福島第一原子力発電所 特定原子力施設に係る実施計画変更比較表（第三章 第1編）

福島第一原子力発電所 特定原子力施設に係る実施計画変更比較表（第三章 第2編）

図 2. 2. 2-2 敷地境界線上の最大実効線量評価地点

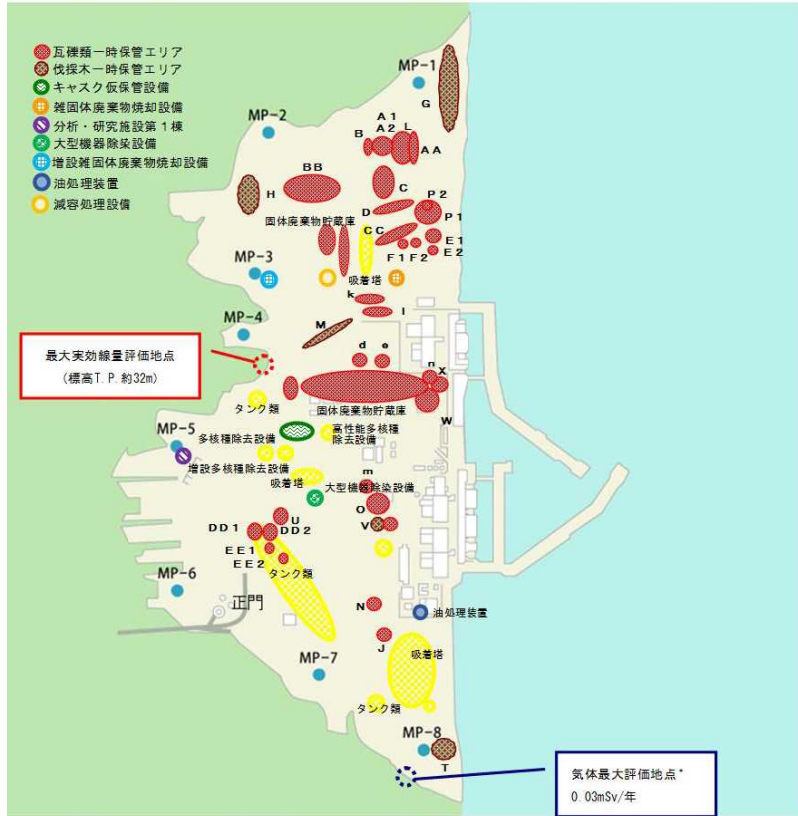
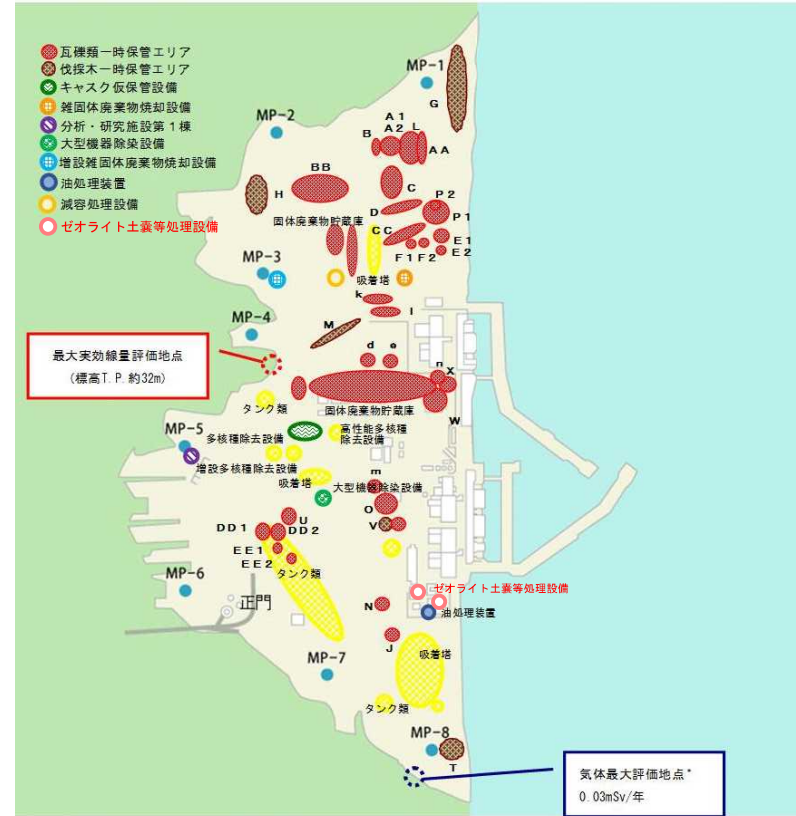
ゼオライト土壌等処理設備の設置に伴い追加
